**Projet d'aménagement du rond point du bon accueil à Agde (34)  
présenté par la commune d'Agde**

**Avis de l'autorité environnementale  
sur le dossier présentant le projet  
et comprenant l'étude d'impact**

**N° : 2016-004481**

A gauche l'emprise du projet de reconfiguration des infrastructures et à droite l'emprise du projet d'aménagement d'un nouveau quartier en entrée de ville du Cap d'Agde (source : figures 11 et 12 pages 19 et 22 de l'étude d'impact)

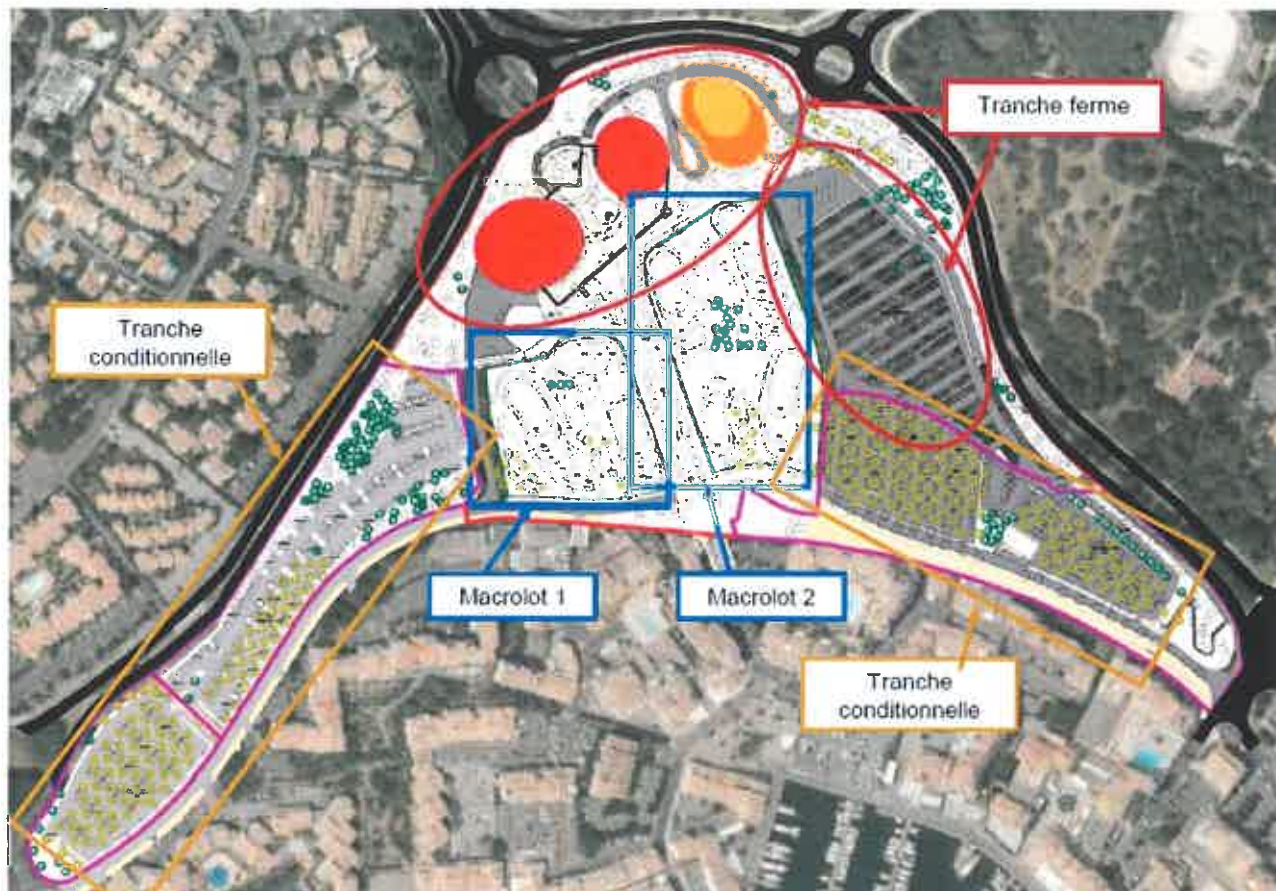
L'Autorité environnementale note favorablement que le permis d'aménager (PA03400316K0005) comprend une étude d'impact faisant état du projet global de reconfiguration des infrastructures routières et d'aménagement du terre-plein central. Elle relève cependant que le formulaire de ce permis d'aménager ne porte que sur la réalisation d'une aire de stationnement ouverte au public de 1 382 places dans la partie centrale du rond-point du bon accueil et qu'elle ne vise ni le nombre de lots à bâtir projetés, ni la surface de plancher maximale envisagée et la répartition de la constructibilité qui sont évoqués dans l'étude d'impact.

Il s'ensuit que le projet d'aménagement central est susceptible d'évoluer et que l'étude d'impact devra, le cas échéant, être complétée et / ou précisée pour traduire l'évolution des effets et des mesures proposées au cours des études opérationnelles.

Dans ce cas, l'Ae recommande que les différents dossiers d'instruction des procédures d'autorisations<sup>3</sup> relatifs à la réalisation de l'aménagement prennent si possible appui sur la même étude d'impact, complétée et actualisée en tant que de besoin.
